Réponse à l'avis MRAE du 21 juin 2021 sur le projet de construction et d'exploitation d'un parc éolien sur les communes de Davenescourt et Trois-Rivières, porté par la société Ferme éolienne les Gressières

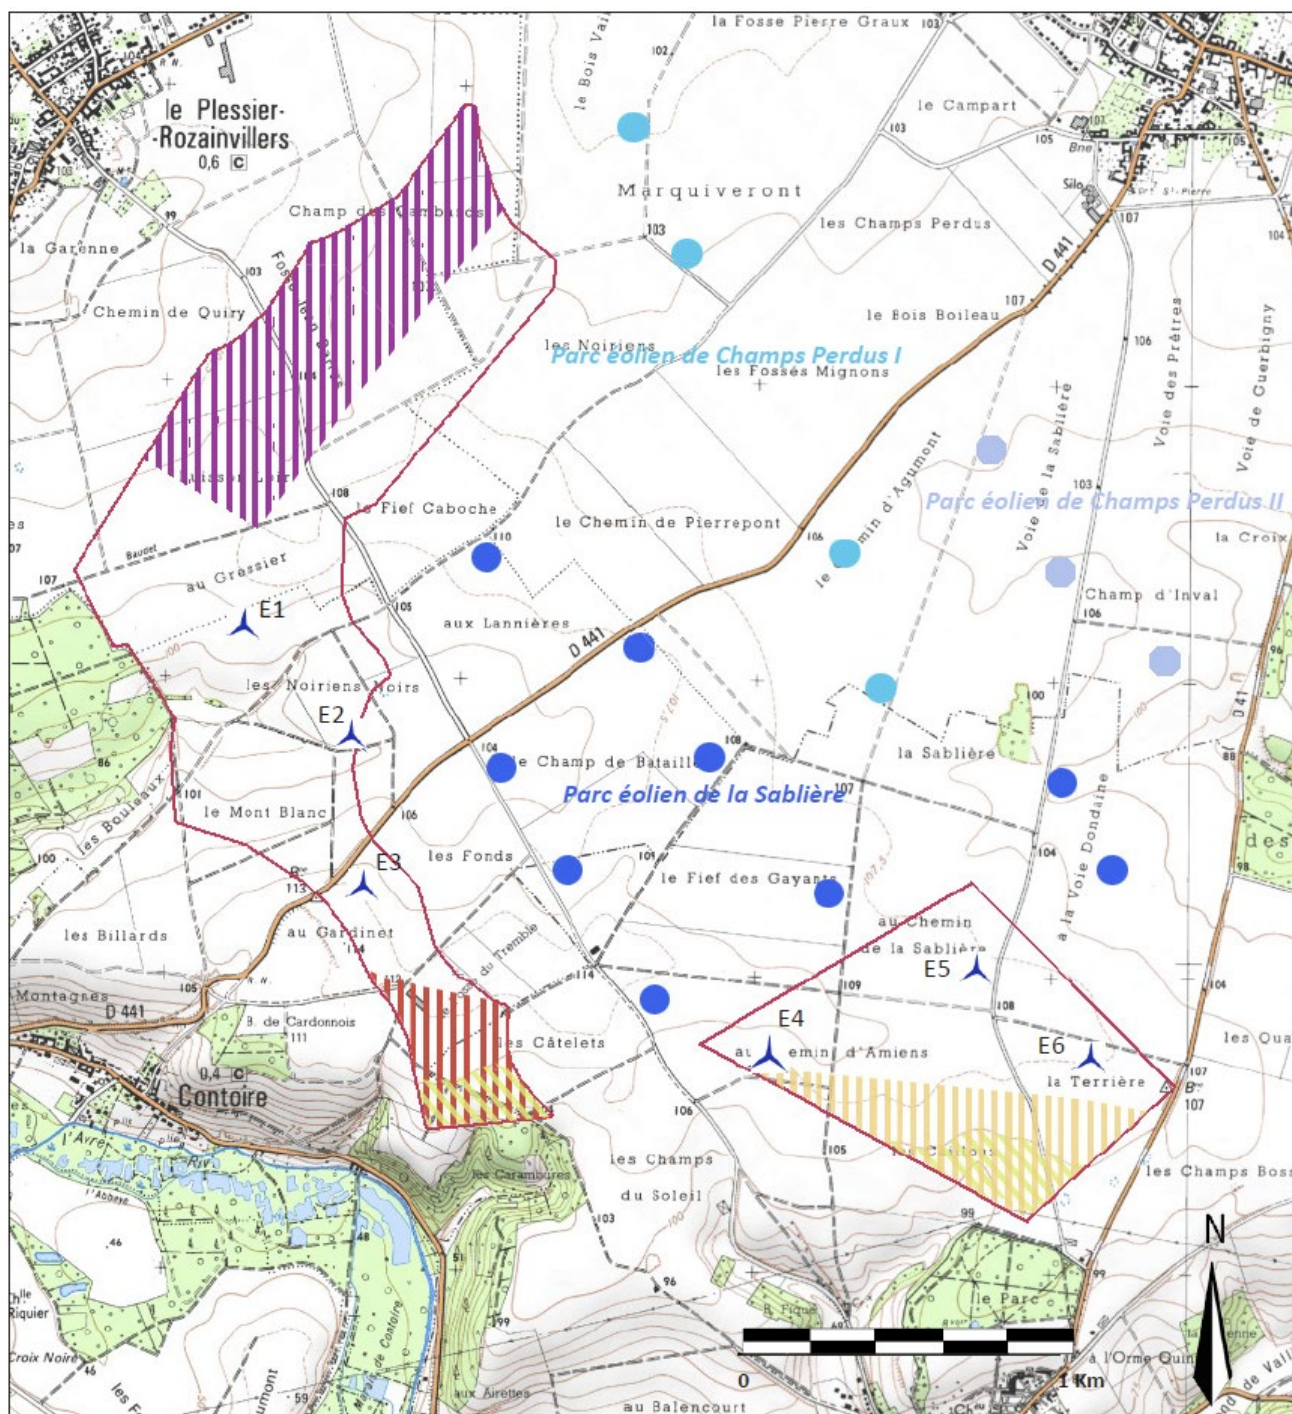
« Au regard des impacts résiduels significatifs du projet sur l'environnement, et notamment sur l'avifaune et les chiroptères et l'encerclement des villages l'autorité environnementale recommande de compléter l'étude par des variantes présentant moins d'impacts environnementaux et selon les cas, par celle de l'implantation du projet sur des sites présentant moins d'enjeux environnementaux. »

Le choix de la variante finale est issu d'une analyse multicritère qui fait ressortir le projet de moindre impact. Il convient de se référer au chapitre 5 « RAISONS DU CHOIX DU PROJET », page 184 de l'étude d'impact pour comprendre le cheminement qui a conduit à retenir la variante finale.

- L'implantation finale a pris en compte les conclusions des expertises paysagères :
 - les éoliennes du parc sont en dehors du cône de vue à maintenir libre d'éoliennes (secteur hachuré orange) afin de minimiser l'impact visuel depuis les abords du domaine de Davenescourt.

- 3 des machines se trouvent en zone à enjeux faible, les zone a enjeux fort ont été évitées
- Toutes les machines sont éloignées des formations arborées du secteur
- La disposition limite le risque de collision et d'abandon du secteur pour l'Ædicnème criard
- Les éoliennes n'empiètent pas sur la zone de nidification supposée du Busard saint-martin

Figure 1: Evolution de l'activité des chiroptères au sein des openfields (étude sur le site de Velennes - 80 - Planète Verte 2015)

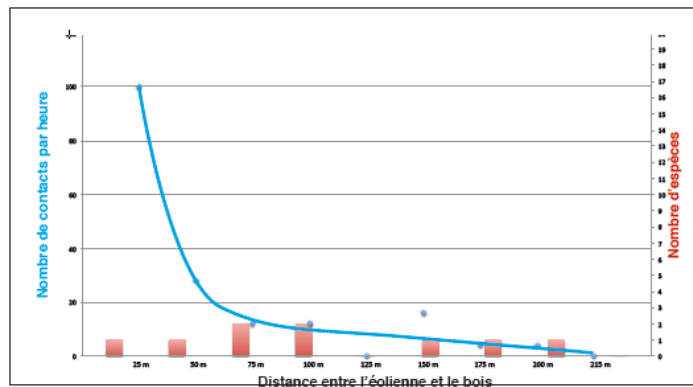
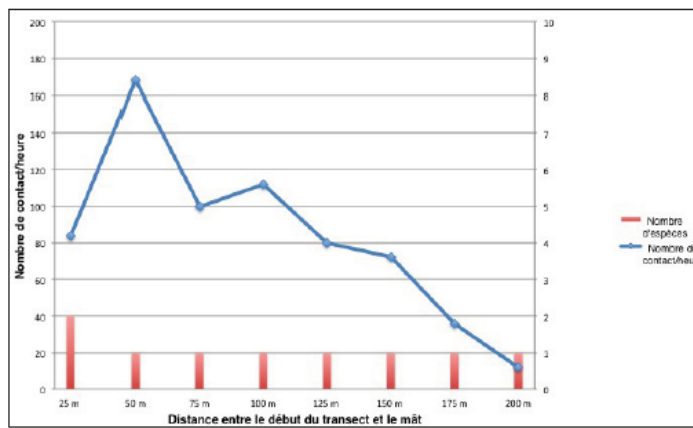
- *L'autorité environnementale recommande que les éoliennes E1 et E3 soient déplacées à une distance d'au moins 200 mètres en bout de pales des zones importantes pour les chauves-souris*
- *(zones de chasse, bois ou haies), conformément aux recommandations du guide Eurobats3.*

Les 200 m en bout de pale édictées par le guide Eurobats sont une préconisation généraliste qui ne prend pas en compte les spécificités du site des espèces ni des machines envisagées, elle doit donc être prise avec un certain recul.

De plus toutes les études sérieuses réalisées sur le comportement des chauves-souris (Brinkmann...) montrent toutefois que l'on ne peut corréler la fréquentation des chiroptères avec une distance arbitraire et standard par rapport aux bois (200 m). En effet, dans certains cas l'activité persistera de manière importante au-delà de 200 m (zone de bocage ou zone humide par exemple), tandis que dans la plupart des cas elle chutera très rapidement avec un éloignement de quelques dizaines de mètres.

L'étude a permis de démontrer que l'activité décroît rapidement en openfields (à 25 m du bois l'activité s'élève à 100 contacts/heure alors qu'à 50 m elle chute à 28 contacts/heure), et que seules les espèces ubiquistes (principalement les espèces du genre *Pipistrellus*) utilisent les zones de cultures comme territoire de chasse (Figure 1).

Pour l'étude de Sérévillers, un transect a été réalisé à partir d'un secteur jugé comme attractif (haie en bordure d'une vallée sèche), jusqu'à une distance de 200 m. On observe que l'activité enregistrée en openfields chute à partir de 100 m (à 100 m on obtient 110 contacts/heure, à 125 m 80 contacts/heure sont enregistrés, et à 200 m l'activité est inférieure à 20 contacts/heure). Seule la *Pipistrelle* commune a été recensée au cours de ce transect (Figure 2).

les éoliennes E1 et E3 sont situées en zone à enjeu faible pour les chiroptères.

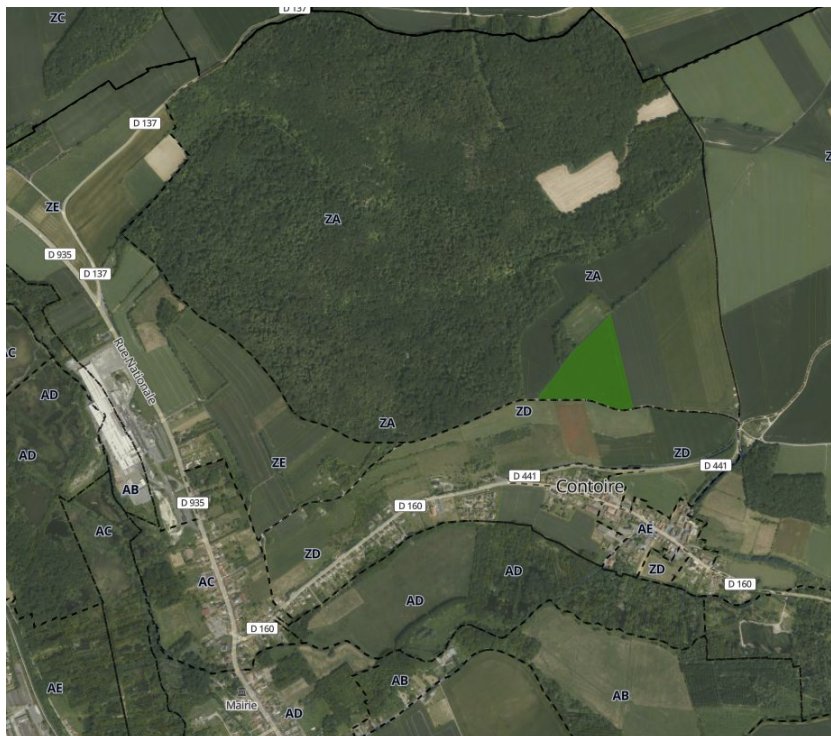
- *de déplacer les éoliennes E1, E2, E3, E4 à une distance d'au moins 200 mètres en bout de pales des zones importantes pour les oiseaux (zones de chasse, de rassemblement, de reproduction).*

Le positionnement des éoliennes prend en compte les sites importants pour l'avifaune. En effet, 4 éoliennes étant positionnées en dehors des couloirs migratoires observés par le bureau d'études. Par ailleurs, toutes les éoliennes sont implantées en dehors des zones à forts enjeux pour l'avifaune.

La distance des 200 mètres en bout de pales des zones importantes pour l'avifaune semblent s'appuyer sur les recommandations Eurobats. A noter toutefois que ces recommandations concernent les chauves-souris et non les oiseaux. Elles sont généralistes et ne prennent pas en compte les spécificité de chaque site et doivent donc être retenues avec un certain recul. Dans ce cas, le choix de positionnement des éoliennes prend en compte les zones à forte sensibilité pour l'avifaune et chaque éolienne est positionnée à plus de 200 mètres en bout de pales de ces zones.
